<u>Ihr Zeichen:</u>	<u>Ihre Nachricht vom:</u>	<u>Unser Zeichen:</u>	<u>Datum:</u>
	13.12.2024	531-24/1/GK	30.01.2025

**Hier: Stellungnahme zum Vorentwurf des vorhabenbezogenen Bebauungsplanes Nr. 17: „Windpark Bradesch“ der Gemeinde Wodegk und 1. Änderung des sachlichen Teil-Flächennutzungsplanes -Windenergie- des Planungsverbandes Schönbeck für den Teilbereich „Windpark Bradesch“ der Gemeinde Groß Miltzow**

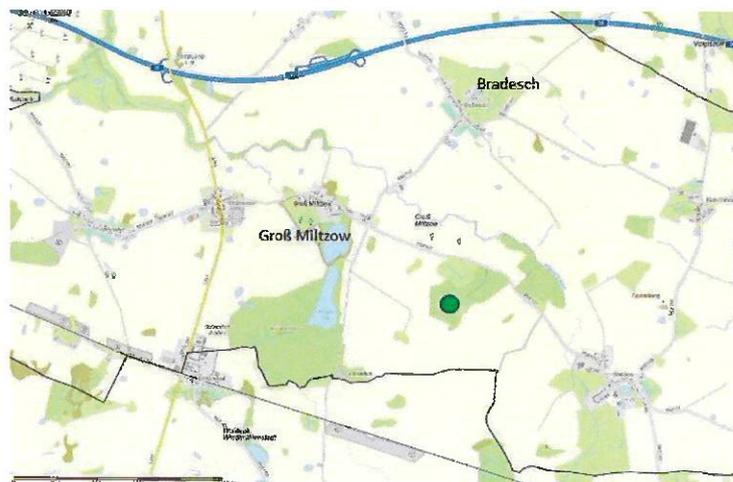
- 4.6. Der BUND hat Kenntnis über einen weiteren Schreiadler Horst, der im Rahmen der Kartierung bisher nicht entdeckt wurde. Dessen Standort ist in der untenstehenden Karte als grüner Punkt eingezeichnet. Dieser Schreiadler Horst wurde von uns zuletzt vor 2 bis 3 Jahren als besetzt kartiert. Ob er aktuell noch in Nutzung ist, ist nicht bekannt. Da die Art jedoch ausgesprochen Standort treu ist, ist davon auszugehen, dass an dieser oder einer ähnlichen Stelle weiterhin Bruten stattfinden. Der BUND fordert eingehend zu prüfen, ob sich im benannten Gebiet weiterhin ein aktiver Schreiadlerhorst befindet. Dieser ist in der weiteren Planung zu berücksichtigen.
